Schematic	Schematic1	Update Date	2022-05-09
		Create Date	2022-04-14
Page	P1	Part Number	JLCPCB-001
Drawed	uyk	STC89C52RC 迷你系统板	
Reviewed	uyk		
		VER	SIZE	PAGE 1 OF 1
立创EDA		V0.1	A3	uyk

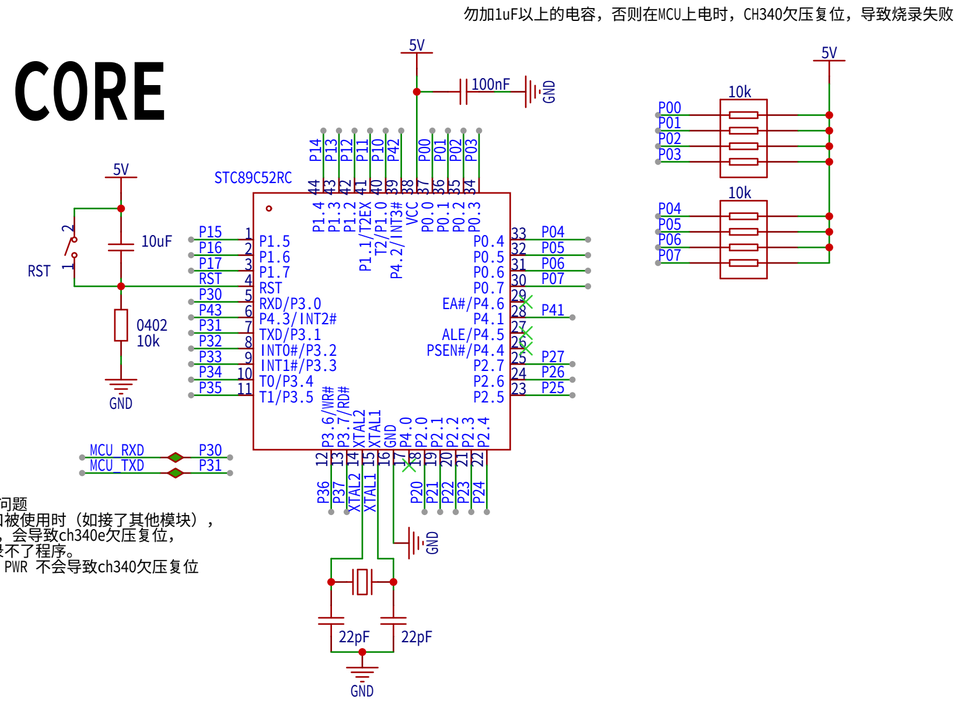
2022.5.9 板子存在问题
原因：当 5v 排针口被使用时（如接了其他模块），
按PWR按钮进行复位，会导致ch340e欠压复位，
导致串口重启，烧录不了程序。
注：接 3v3 口后按 PWR 不会导致ch340欠压复位

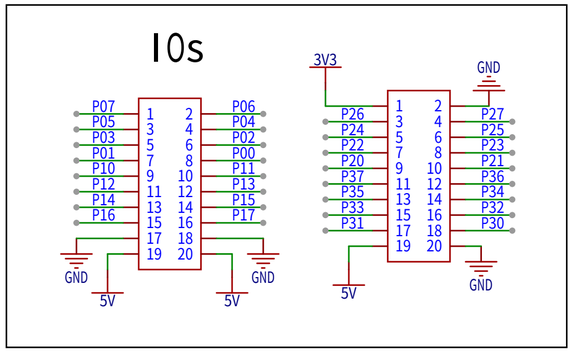
滤波电容有滤波半径，pcb走线不是必须从滤波电容进入芯片管脚
